监 理 通 知 单

工程名称：长葛中盛清洁能源 3.8MW 光伏发电项目

编号：JLTZ-003

事由：关于食业园南区部位屋面防雷接地工艺及逆变器安装不符规范事宜

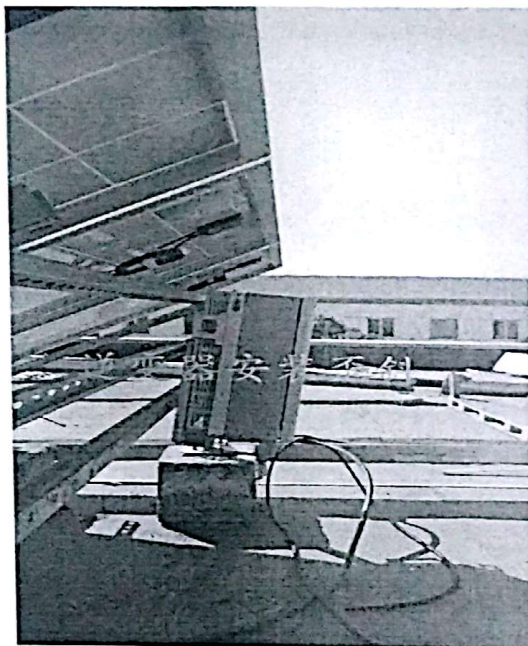
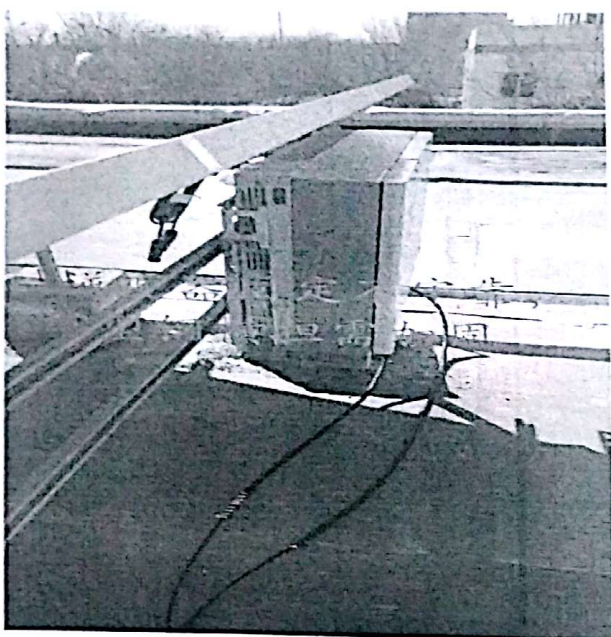
内容：即日请贵单位对施工的众品食业园内各屋面防雷接地工作的质量完成情况进行认真检查，对接地扁钢搭接面积小、螺丝坚固不牢、焊接长度与焊缝的密度达不到图纸设计要求、焊接处防腐不规范和逆变器安装歪斜、不牢固等问题及时整改！

以上存在的问题现要求贵单位督促分包进行整改，并于 2017.03.06 日前书面回复监理部。
